Einschätzung der Ausbauplanungen Spandau – Nauen

1. Analyse und Bewertung bisher bekannter Untersuchungen und Äußerungen

Variante „2+2“ (Fern-/Regionalbahn und S-Bahn)

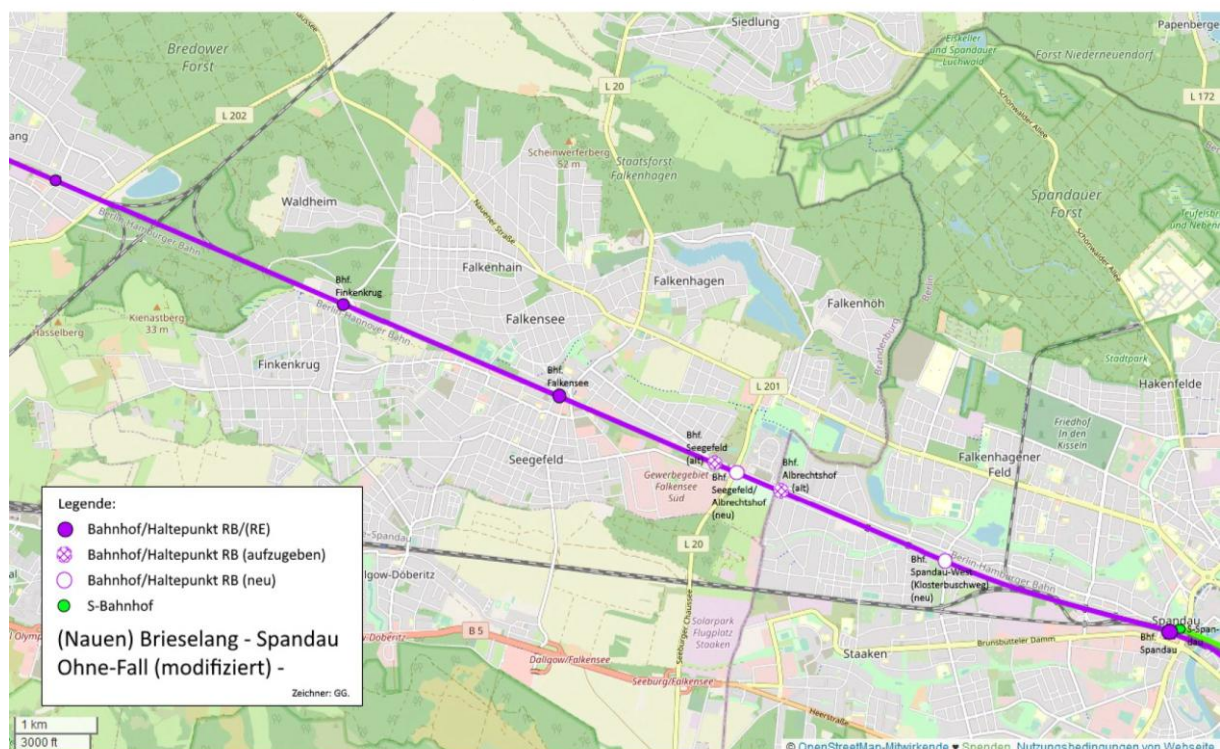
- 2+2 bewirkt, dass sich Fern- und Regionalverkehr zwischen Falkensee und Spandau nur 2 Gleise teilen würden.
- Das vermindert Spielräume vom geplanten Deutschlandtakt und macht eine gleichmäßige Taktung des Regionalverkehrs sehr viel schwieriger oder unmöglich.
- Verspäteter Fernverkehr hätte – wie bereits heute – stärkere Auswirkungen auf den Regionalverkehr.
- Sowohl für den Fernverkehr als auch für den Regionalverkehr ist 2+2 eine deutlich schlechtere Variante als 4+0.
